改善箇所説明図

不具合内容

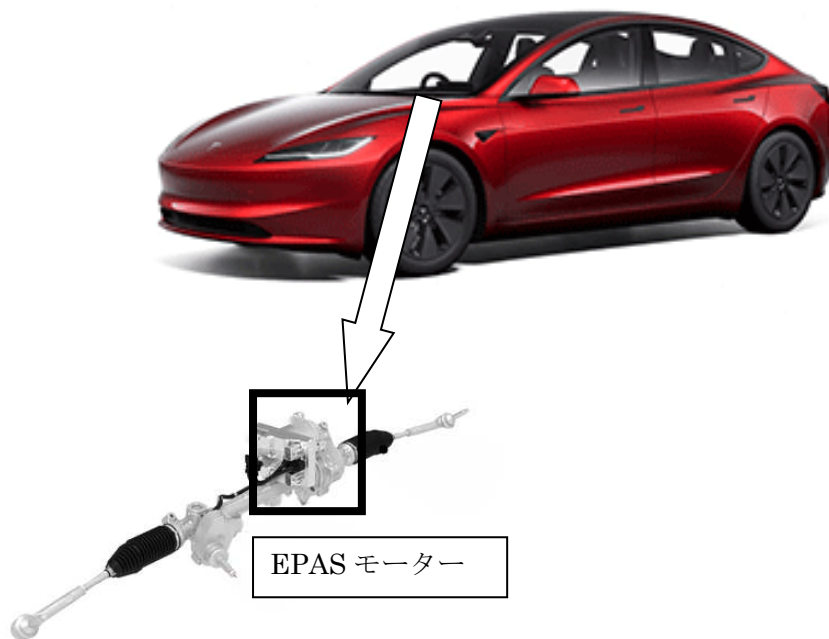
注：□ は、不具合発生箇所を示す。

電動パワーステアリング（以下、EPAS という。）において、プログラムの設計が不適切なため、過電圧により基板のモーター駆動部品に負荷がかかることがある。

そのため、警告メッセージが表示されるとともに停車時に EPAS が停止し、ステアリングを操作するためにさらに大きい力が必要となる。

全車両、OTA により対策されたプログラムに書き換える。

識別：ソフトウェアバージョン 2023.38.4 かそれ以降
